**Forum mondial de l'harmonisation des Règlements
concernant les véhicules**

Groupe de travail de l'éclairage et de la signalisation lumineuse

**Simplification des Règlements concernant l'éclairage
et la signalisation lumineuse****Proposition de complément [11] à la série 06 d'amendements
au Règlement n° 48 (Installation des dispositifs d'éclairage
et de signalisation lumineuse)****Communication du Groupe de travail informel de la simplification
des Règlements relatifs à l'éclairage et à la signalisation lumineuse***

Le texte ci-après a été établi par le Groupe de travail informel de la simplification des Règlements relatifs à l'éclairage et à la signalisation lumineuse en vue de réunir dans le Règlement n° 48 les définitions contenues dans les Règlements existants concernant les dispositifs d'éclairage, les dispositifs de signalisation lumineuse, les dispositifs rétro réfléchissants et leur installation, excepté celles qui sont propres à un dispositif. Les modifications qu'il est proposé d'apporter au texte actuel du Règlement n° 48 figurent en caractères gras pour les ajouts et biffés pour les suppressions. Le chiffre placé entre crochet dans le titre doit être réexaminé.

Partie 5, exemples 7 à 9, modifier comme suit :

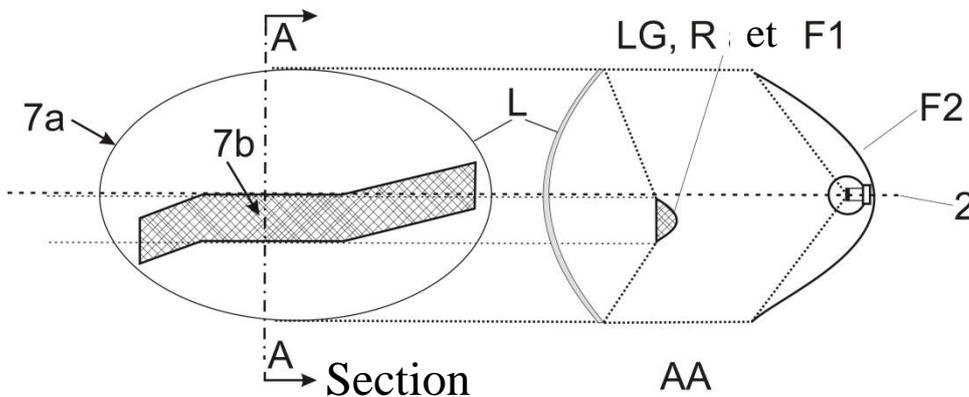
Dans le cas où la glace extérieure non texturée est exclue, l'élément "7b" est la surface apparente conformément au paragraphe 2.8.2.10.2 b).

Exemple d'un système optique à guide de lumière ou d'un réflecteur derrière une glace extérieure :

Exemple 8

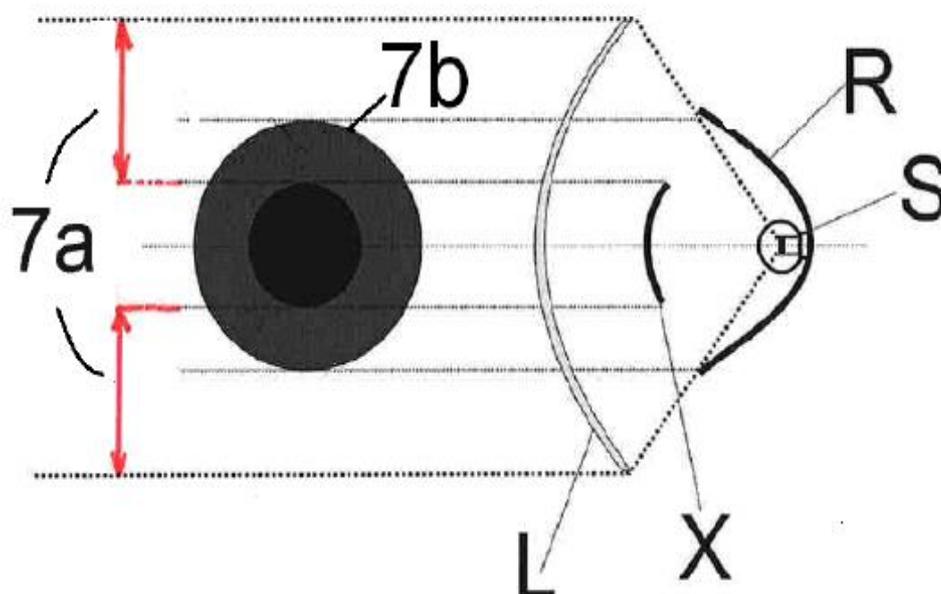
Dans le cas où la glace extérieure non texturée est exclue, l'élément "7b" est la surface apparente conformément au paragraphe 2.8.2.10.2 b), et F1 n'est pas transparent pour F2.

Exemple d'une source lumineuse avec un réflecteur et un élément ne faisant pas partie de cette fonction, derrière une glace extérieure :

Exemple 9

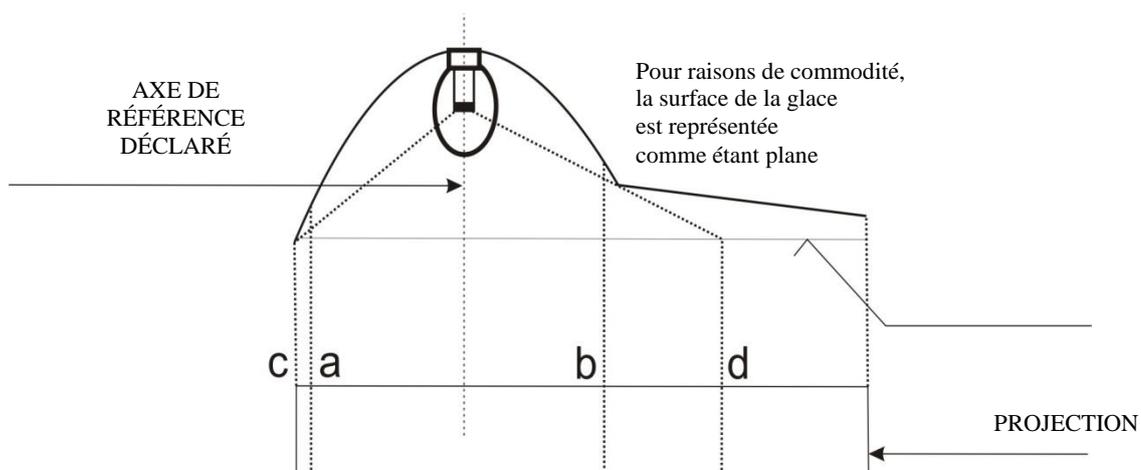
Dans le cas où la glace extérieure non texturée est exclue, l'élément "7b" est la surface apparente conformément au paragraphe 2.82.10.2 b).

Exemple A

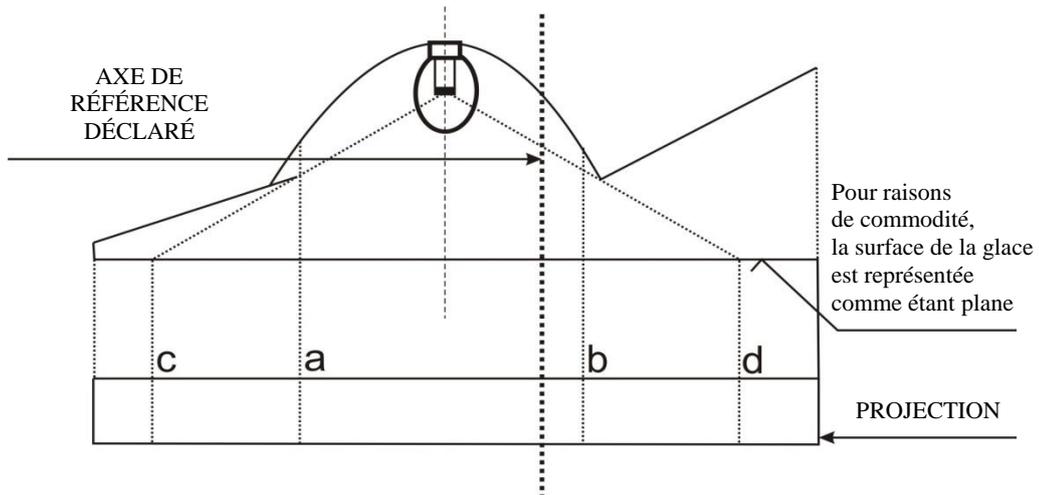
Plage éclairante	Surface de sortie de la lumière déclarée, conformément au point 2.82.10.2 a)
Les bords sont	a et b	c et d

Exemple D

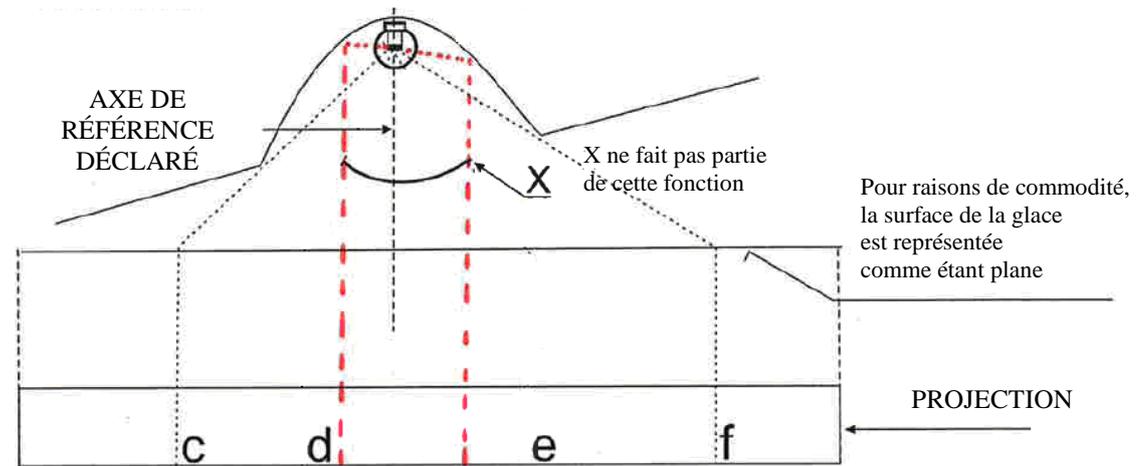
Exemple permettant de déterminer la surface de sortie de la lumière, conformément au point 2.8 2.10.2 a), un élément ne faisant pas partie de cette fonction étant présent :

<i>Surface de sortie de la lumière déclarée conformément au point 2.82.10.2 a)</i>
Les bords sont	c-d et e-f

Exemple E

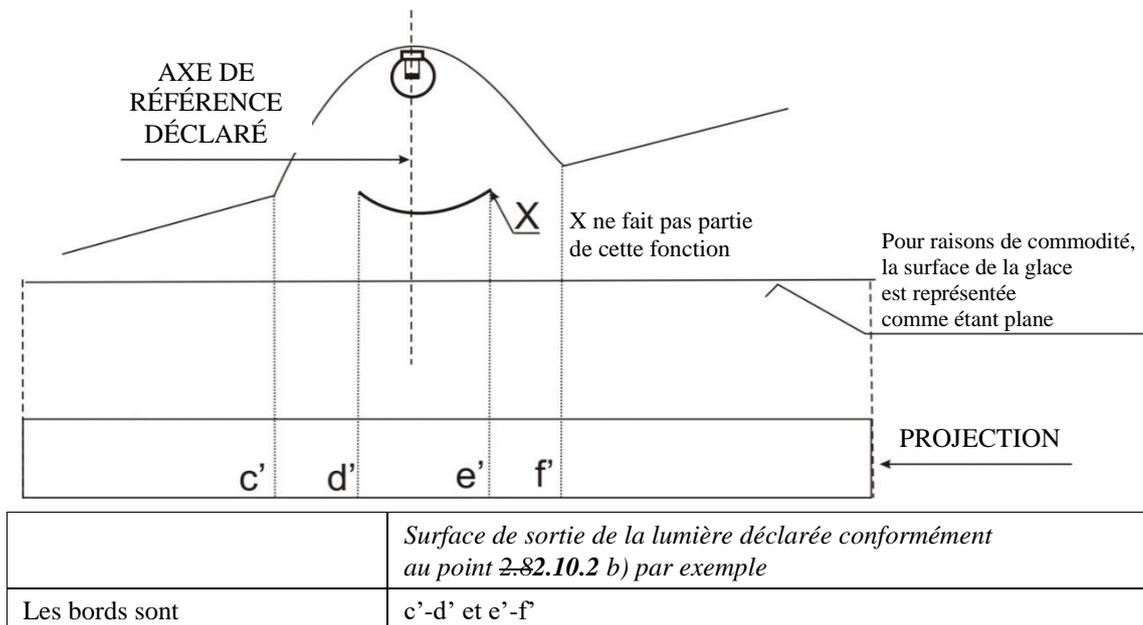
Exemple permettant de déterminer la surface apparente, un élément ne faisant pas partie de cette fonction et une glace extérieure non texturée étant présents (conformément au point 2.82.10.2 b) :

Partie 7, modifier comme suit :

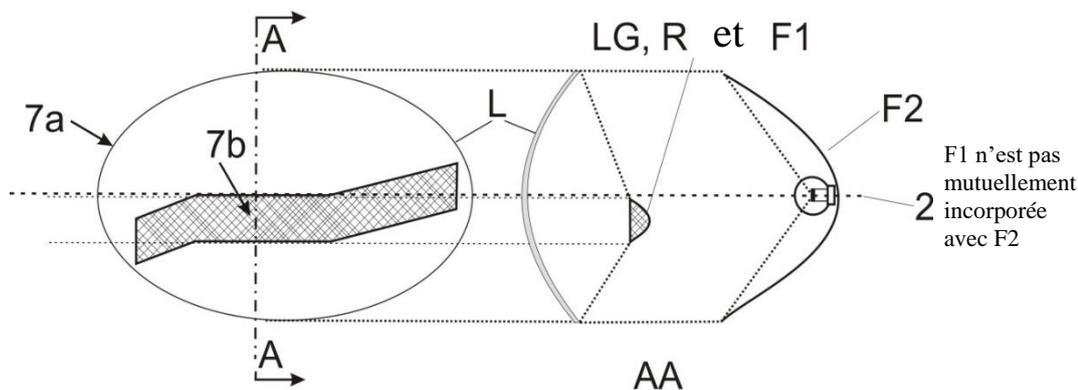
Cas où la glace extérieure non texturée est exclue, l'élément "7b" étant la surface apparente conformément au paragraphe 2.82.10.2 et F1 n'étant pas transparent pour F2 :

Paragraphe 1.2.1, modifier comme suit :

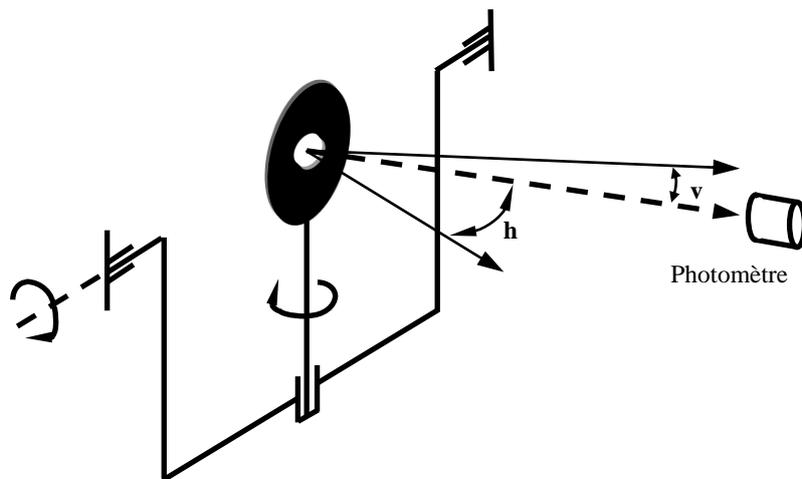
« 1.2.1 Les angles de visibilité géométrique doivent être vérifiés conformément au paragraphe ~~2.13~~**2.10.7** du présent Règlement.
